女川原子力発電所審査資料	
資料番号	O1-DP-019(改2)
提出年月日	令和2年2月5日

女川原子力発電所 原子炉施設保安規定変更認可申請について

令和2年2月5日
東北電力株式会社

<選任プロセス>

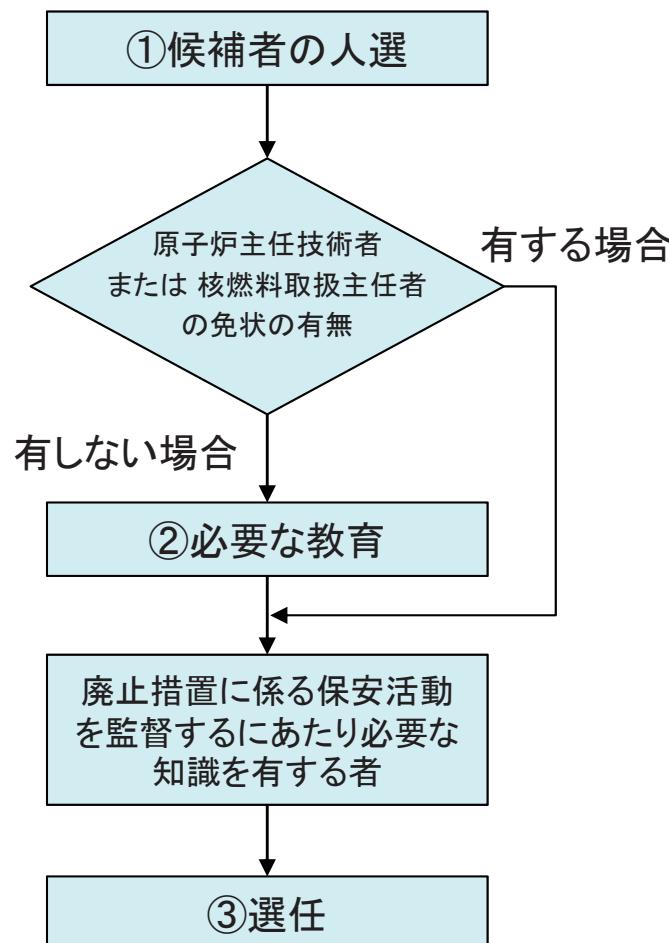
- 廃止措置主任者および代行者の選任については、保安活動を監督するにあたり必要な知識を有する者を原子力部長が選任するプロセスを社内規定に定めることとしている。

①	以下のいずれかの業務に従事した期間が通算して3年以上で、かつ、課長以上の者から人選する。 a. 原子炉施設の工事または保守管理に関する業務 b. 原子炉施設の運転に関する業務 c. 原子炉施設の設計に係る安全性の解析および評価に関する業務 d. 原子炉に使用する燃料体の設計または管理に関する業務 e. 原子炉施設の放射性廃棄物管理に関する業務													
	以下が必要な知識項目のうち、発電所または本店の特別管理職として業務経験がある者は知識を有する者と判断する。また、基準を満たしている項目以外については、教育により補われていることが確認できれば、知識を有する者と判断する。													
②

図4 発電所の保安に関する組織図

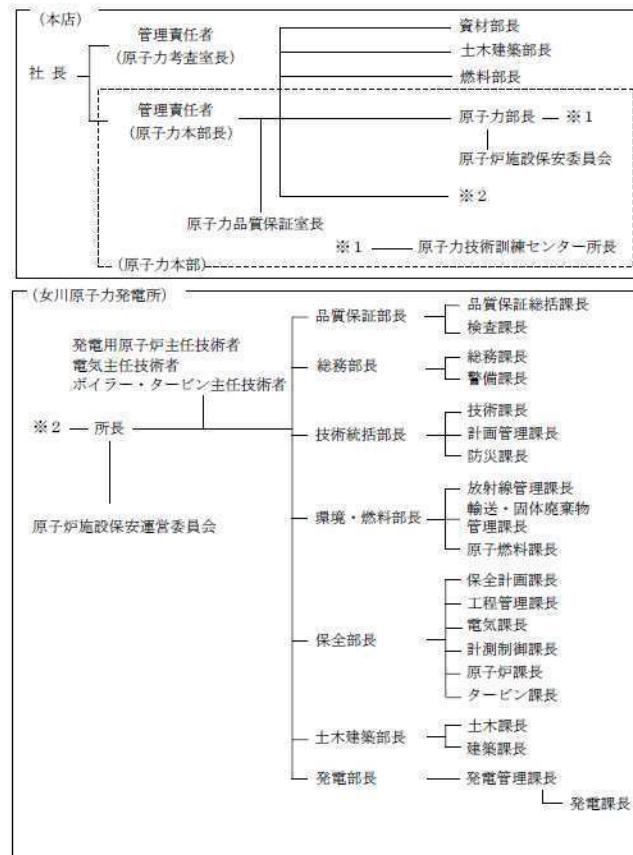
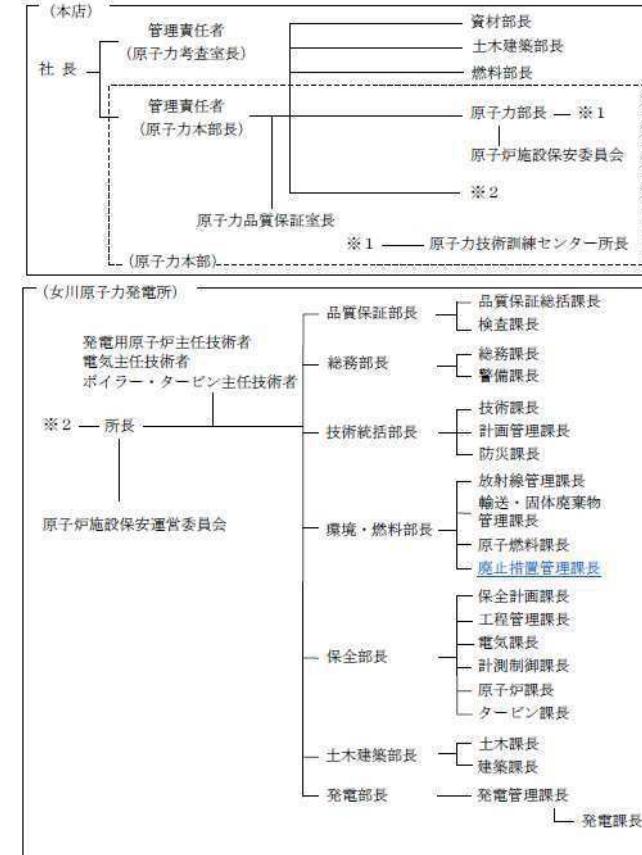
①廃止措置管理課長の追加(2号炉および3号炉の緊急時の措置のため)

【第4, 5条(第3章 体制および評価)】(1/2)
